**dotyczy: przetargu nieograniczonego pn.: Dostawa zastawek typu Pundez, stabilizacji neurochirurgicznych, klatek międzytrzonowych, substytutu kostnego oraz mikrocewników neurochirurgicznych - nr sprawy 33/PN/2019**

Na podstawie art. 38 ust. 2 ustawy Prawo zamówień publicznych Zamawiający przekazuje treść zapytań dotyczących zapisów specyfikacji istotnych warunków zamówienia wraz z wyjaśnieniami. W przedmiotowym postępowaniu wpłynęły następujące zapytania:

**Pytanie 16, zadanie 1, pozycja 9**

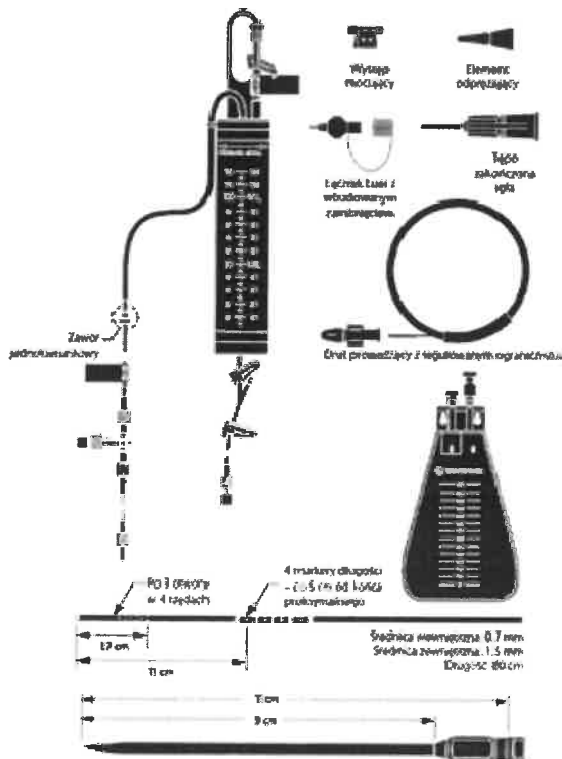
Prosimy o dopuszczenie wymiennego worka drenażowego o pojemności 600ml z możliwością upuszczenia płyny/odpływem.

**Zamawiający dopuszcza.**

**Pytanie 18, zadanie 1, pozycja 7 i 8**

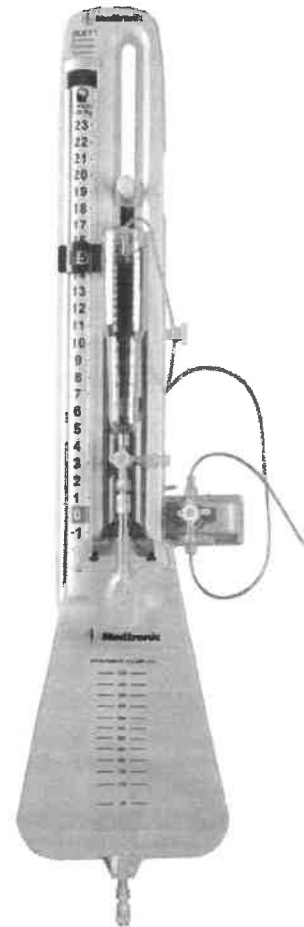
Prosimy o dopuszczenie rozbudowanego zestawu do drenażu lędźwiowego oraz komorowego o poniższych parametrach:

- obrotowe skale ciśnienia w **mmH<sub>2</sub>O** oraz **mmHg** umożliwiające drenaż komorowy i lędźwiowy (w tym skala ujemnego ciśnienia).
- w zestawie dren lędźwiowy 80cm o średnicy wewnętrznej 0,70mm, zewnętrznej 1,5mm ze znacznikami odległości widocznymi w rtg- dla pozycji 8

- w zestawie z drenem komorowym długości 35cm z możliwością docięcia do żądanej długości (obecnie wymagany dren długości 30cm) i średnicy zew. 2,8mm i świetle drenu 1,5mm – dla pozycji 7

**Zamawiający dopuszcza**
